**Commissione Tecnica di Verifica dell'Impatto Ambientale – VIA e VAS**

Parere n. 1921 del 20/11/2015

<p><b>Progetto:</b></p>	<p><b>VARIANTE ex. Art. 169 Dlgs n. 163/2006</b></p> <p><i>Cunicolo esplorativo della La Maddalena in comune di Chiomonte</i></p> <p><i>Progetto esecutivo di variazione del piazzale di deposito del materiale da scavo</i></p> <p>IDVIP: 3002</p>
<p><b>Proponente:</b></p>	<p><b>SOCIETÀ TUNNEL EURALPIN LYON TURIN SAS</b></p>

Immagine 3 - confronto dell'impronta planimetria tra la soluzione in variante e quella del progetto definitivo

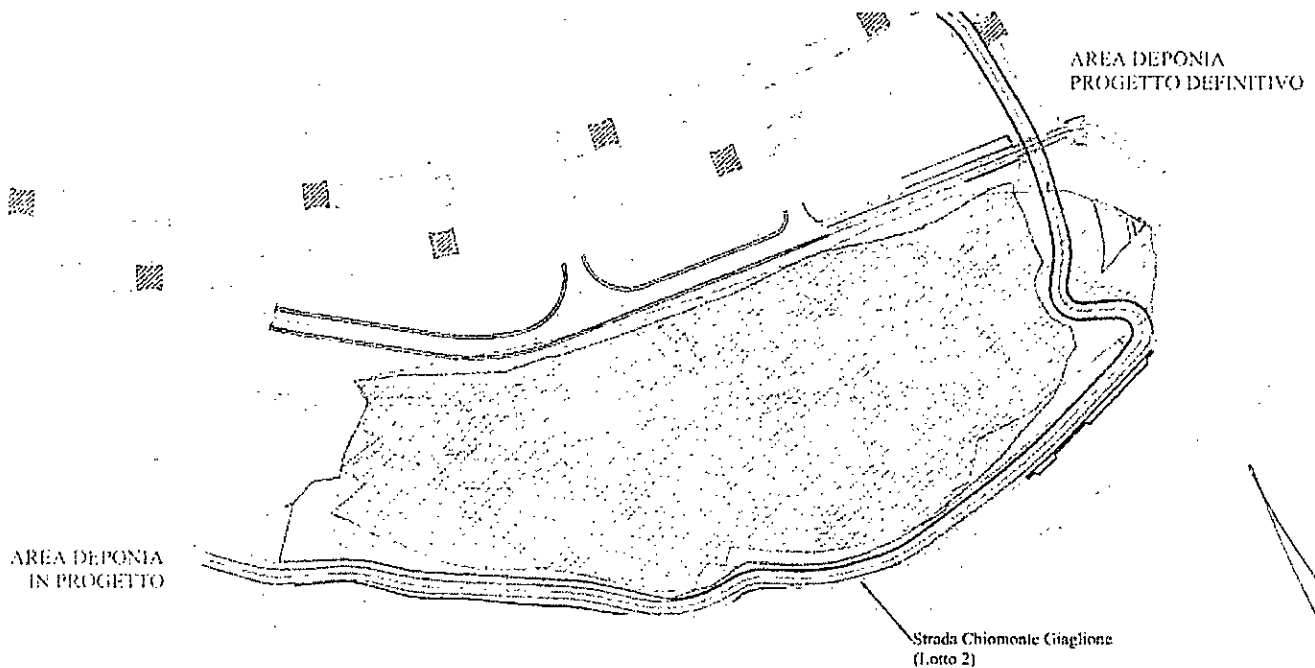
La necessità di modificare l'impronta planimetrica del deposito rispetto a quella definita nel progetto approvato dal CIPE con Delibera 86/2010 è dovuta al fatto che il tracciato della variante del collegamento stradale Giaglione-Chiomonte, rispondente alla prescrizione CIPE n. 56, di fatto riduce la capacità potenziale del sito di deposito, sia perché occupa una parte dell'area prevista in progetto definitivo per il sito di deposito (taglia l'impronta lato est del sito di deposito), sia perché impone una geometria meno facilmente sfruttabile per accogliere il volume di progetto.

Pertanto, come descritto dal Proponente, risulta necessario il recupero di un'area oltre l'originale confine ovest del deposito. Quest'area, di proprietà del gestore autostradale Sitaf, sarebbe utilizzabile grazie alla convenzione tra Sitaf e la Stazione Appaltante LTF.

La planimetria seguente mette in evidenza il confronto tra i limiti definiti nel progetto approvato dal CIPE (area tratteggiata in rosso) e la nuova impronta planimetrica del deposito di marino (area tratteggiata in verde).

Il Proponente quindi sottolinea che la nuova configurazione del deposito comporta una rimodulazione dell'impronta accompagnata da una modesta riduzione dell'occupazione netta (circa 1.000 mq).

Immagine 4 – sistemazione dell'area deponia prevista in progetto esecutivo

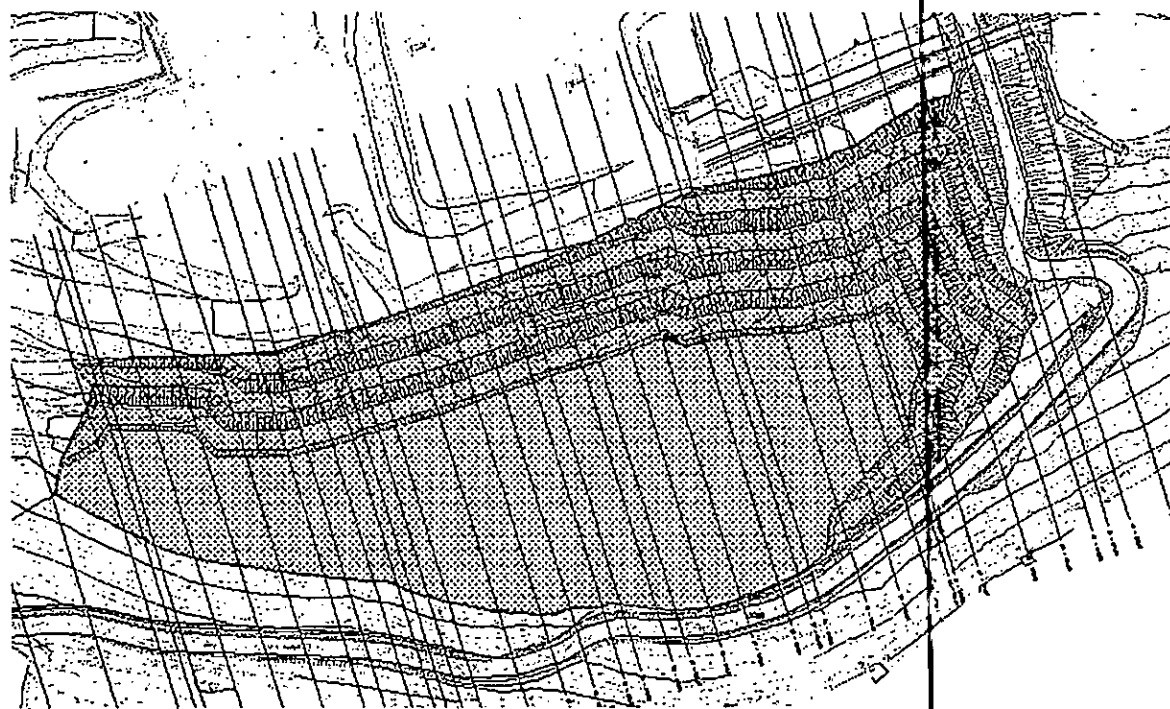
Come descritto nei documenti presentati, la soluzione di progetto esecutivo prevede che il rilevato in terra abbia paramenti esterni realizzati in terre rinforzate inclinate di  $60^\circ$  con banche stabilizzanti, larghe 4-5 m, ogni 8 m di altezza del rilevato.

A seguito della variazione di pendenza delle scarpate e della limitazione dell'impronta planimetrica, per l'interferenza con la strada Chiomonte-Giaglione, è stato modificato l'andamento delle banche al fine di consentire una più organica modulazione del deposito. La planimetria seguente mostra il nuovo assetto del deposito (Immagine 4).
